No. CI-2508

NOVOTECHNIK 社製 LWH シリーズ、TLH シリーズ用コネクタ仕様変更のお知らせ

1.1 コネクタ PG9

2. 後継製品の技術的特徴

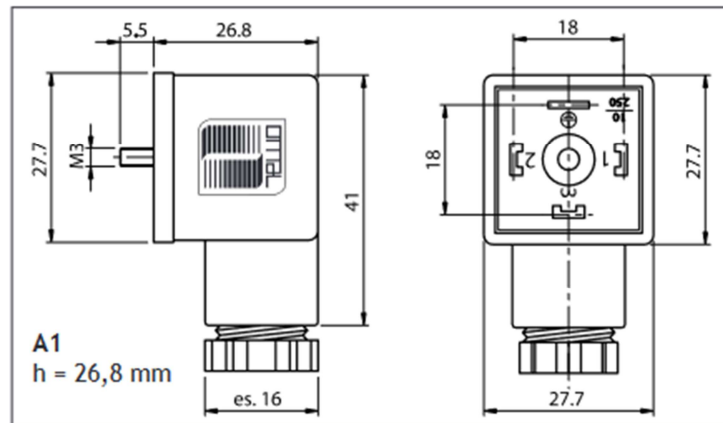
LWH および TLH シリーズに付属していたコネクタは、供給元による製造中止のため、後継製品に置き換えられます。

- 旧製品：
コネクタ 402105073（ケーブル径 4.5～7mm 用、シーリングガスケット付き）
- LWH 付属アクセサリバッグ：400056308
- TLH 付属アクセサリバッグ：400056003

- DIN EN 175301-803（旧称 DIN 43650）に準拠したコネクタ
- 優れた堅牢な接続
- 低背設計
- PG9 標準コネクタ（シーリングガスケット付き）は LWH および TLH のアクセサリバッグに含まれます

2.1 旧製品と新製品の比較

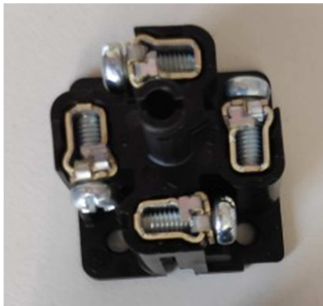
特徴	旧製品	新製品
アクセサリバッグ P/N (LWH)	400056308	400056309
アクセサリバッグ P/N (TLH)	400056003	(変更なし)
梱包ラベル (例)		
外形寸法	高さ 34.2 mm 長さ 41 mm + ケーブルグランド 幅 27.5 mm	高さ 26.8 mm 長さ 41 mm + ケーブルグランド 幅 27.7 mm
ケーブルグランドのAF	AF19	AF16
接続断面積	0.25~1.5 mm ²	最大 1.5 mm ²
ケーブル径	4.5~7 mm	6~8 mm
ケーブルの導体長	—	※筐体の高さが低くなったため、内部導体長の調整が必要な場合あり

特徴	旧製品	新製品
接触ネジの締付トルク とネジ頭の形状	50～60 Ncm (十字ネジ)	28～35 Ncm (ソリッド十字ネジ)
導体の接続方式		
ケーブルグランドの 締付トルク	250～375 Ncm	記載なし
センサーへの固定 ネジ締付トルク	50～60 Ncm (十字ネジ)	50 Ncm 未満 (十字ネジ)
